Mission régionale d'autorité environnementale
OCCITANIE

**Avis sur la demande de renouvellement et d'extension de
l'exploitation d'une carrière de sables et de graviers aux lieux-
dits : « la Barthe », « les Manjottes » et « las Gravettes »
Communes de Chis, Aurensan et Orleix (Hautes-Pyrénées)**

N°Saisine : 2023-12105

Avis émis le 16 novembre 2023

Figure 2 : Principe du réaménagement final – extrait de l'étude d'impact p 722- source IGN BD ortho

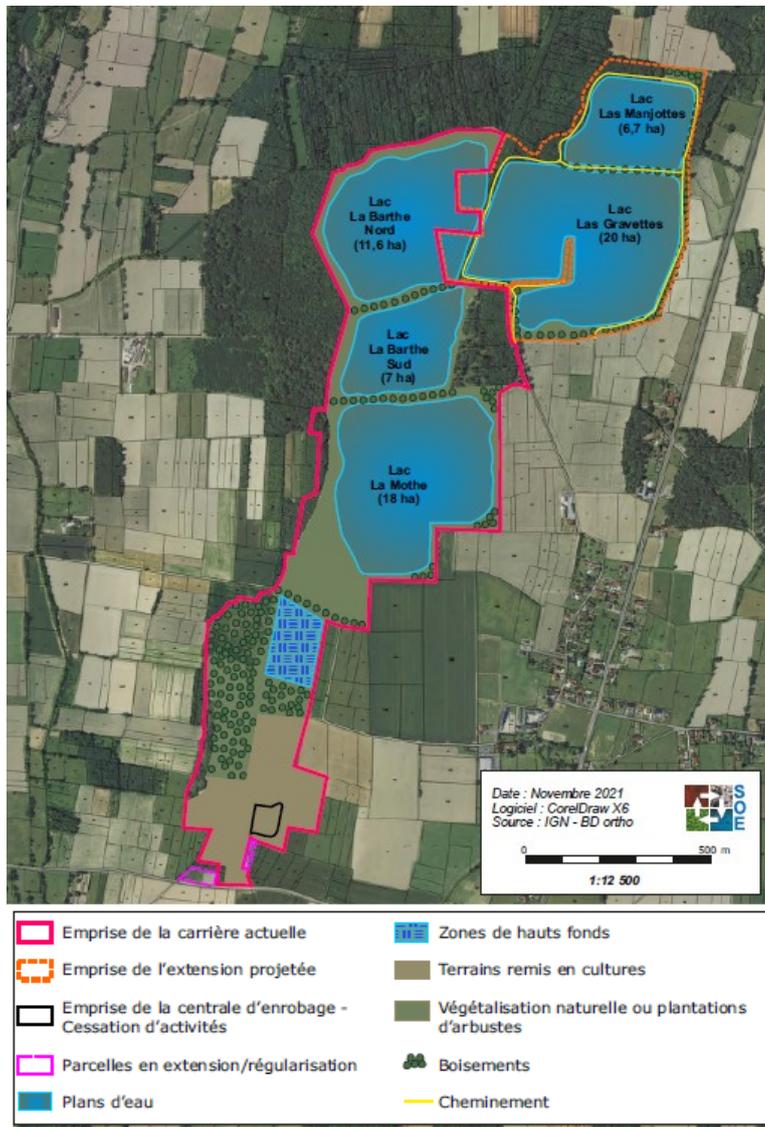
La MRAe considère que d'un point de vue de la biodiversité l'état final du réaménagement est constitutif d'une perte nette pour les habitats naturels et pour les espèces protégées actuellement présentes. La mise en place de plans d'eau supplémentaires et les plantations ne garantissent pas le maintien du cortège de faune volante protégée inféodée aux boisements anciens.
